Relatório dos cicloativistas e moradores pela mobilidade do Guará

Os cicloativistas e moradores do Guará, reunidos pela ONG Rodas da Paz, para realizar a inspeção nas obras do Guará II, neste sábado (26/3), usaram os mapas impressos do projeto, que estão arquivados no Geoportal do GDF, para entender a proposta, sua execução e o impacto na comunidade local.

Foto 5 - Carro parado na área de embarque e desembarque do ônibus

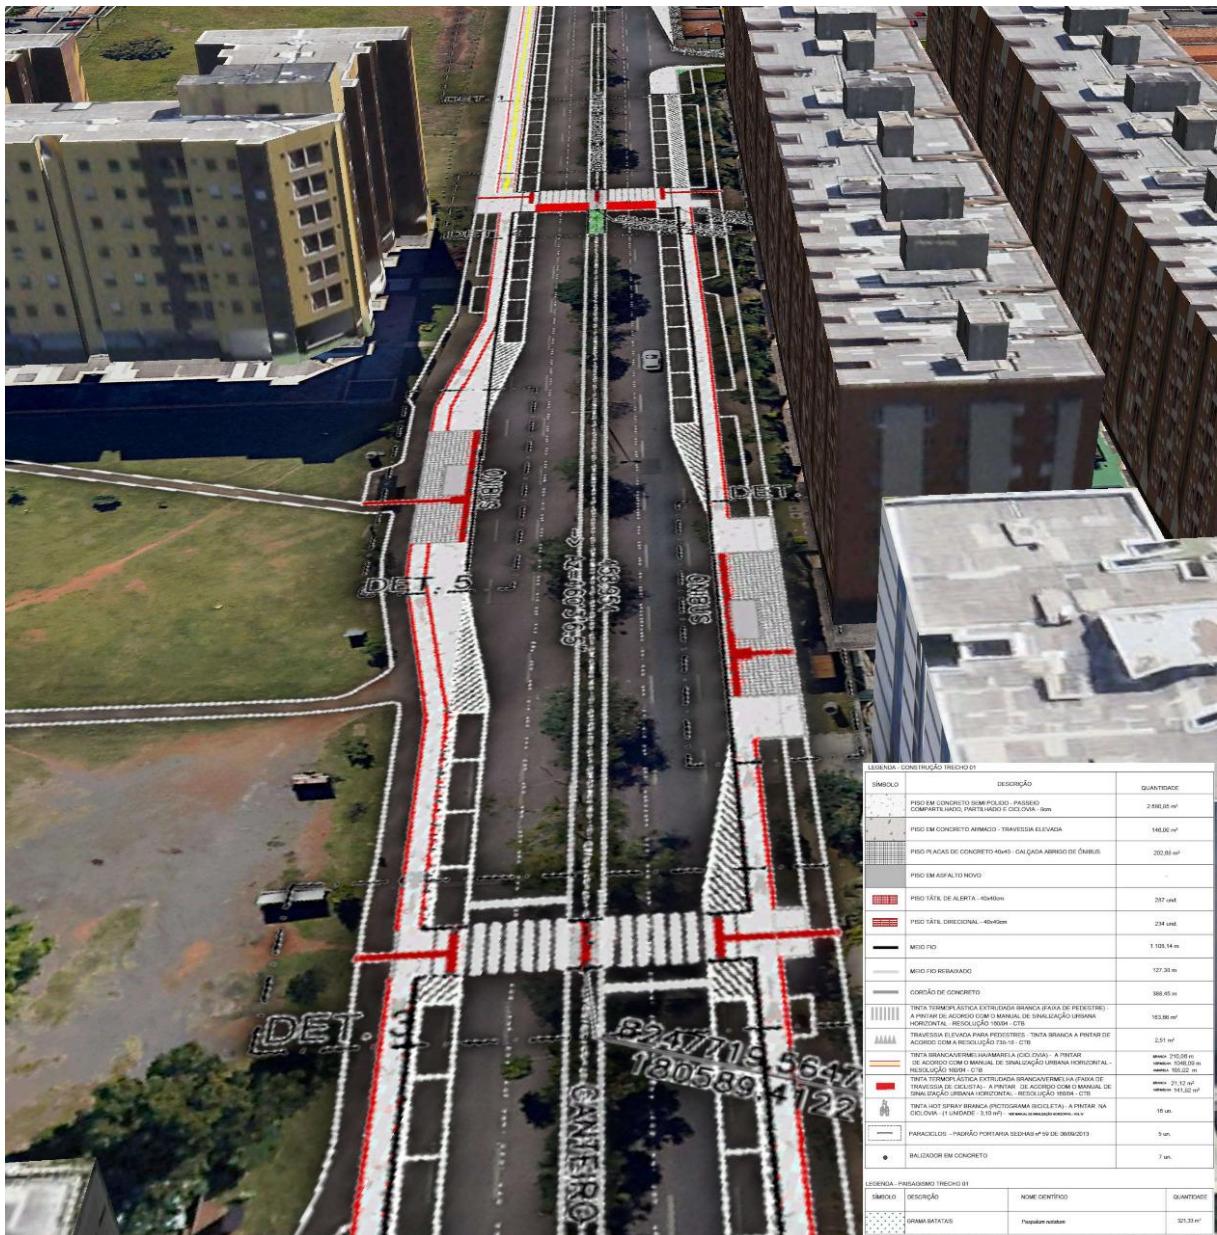
Os ônibus e seus usuários também estão sendo prejudicados devido a falta de sinalização dos locais de parada. Ressalta-se que baias físicas não são necessárias e que as dimensões dos pontos de parada comportam o ônibus para embarque e desembarque de maneira satisfatória. No entanto, a falta de sinalização novamente prejudica a percepção do cidadão, visto que vários carros estavam estacionados em locais que prejudicam o deslocamento dos ônibus. Forçando assim, os motoristas a pararem ocupando a segunda faixa (Foto 5 e 6).
